Bydgoszcz, dnia 30.11.2021r.

WZP.271.3.1413.2021.E

**„Wykonanie robót budowlanych polegających na termomodernizacji i przebudowie budynku Szkoły Podstawowej nr 22 (Zespołu Szkół nr 18) przy ul. Hutniczej 89 w Bydgoszczy” (WZP.271.3.2021.E)**

Na podstawie art. 135 ust. 6 ustawy z dnia 11.09.2019r. Prawo zamówień publicznych (tekst jedn. Dz. U. z 2021 r., poz. 1129 ze zm.) Zamawiający udziela odpowiedzi na pytania Wykonawców (Uwaga: numeracja pytań jest związana z kolejnością wpływania pytań do Zamawiającego, a na brakujące w numeracji pytania zostały już udzielone odpowiedzi):

Warstwy wykończeniowe istniejących posadzek, które przeznacza się do rozbiórki:

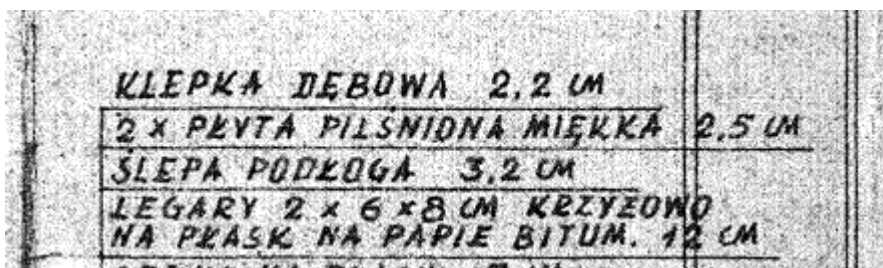
Czy w ramach zadania konieczne będzie skucie starych i wykonanie nowych posadzek cementowych i/lub wykonanie dodatkowych wylewek samopoziomujących we wszystkich pomieszczeniach? Jeśli tak to proszę o specyfikację wylewki samopoziomującej oraz szczegółowe i jednoznaczne określenie równoważne dla wszystkich wykonawców jaką grubość należy przyjąć do kalkulacji.

Zamawiający udziela zbiorczej odpowiedzi dotyczącej posadzek na pytania nr 61, 90, 127, 148, 159, 249, 274, 275, 309, 310:

W obiekcie planowana jest wymiana wszystkich posadzek.

- schody wewnętrzne i spoczniki- lastrico
  - w toaletach, kuchni, kotłowni- płytki ceramiczne
  - w byłych mieszkaniach- brak warstwy wykończeniowej, wylewka cementowa
  - piwnica- płytki ceramiczne, poza częścią dawnego schronu- posadzka cementowa
  - parter: komunikacja i świetlica- płytki ceramiczne, sala zajęć korekcyjnych panele, sale zajęć wykładzina pcv
  - I piętro komunikacja i sale zajęć wykładzina PCV, pracownia chemiczna, prac. Komputerowa oraz pokój nauczycielski- płytki ceramiczne
  - II piętro sale i komunikacja- wykładzina PVC, biblioteka- płytki ceramiczne
- Istniejące cokoliki ścienne należy skuć- dotyczy to ciągów komunikacyjnych i sal lekcyjnych. Nowe cokoliki wykonać w płyt gresowych lub jako wywinięcie wykładziny na ścianę (wg projektu wykonawczego)
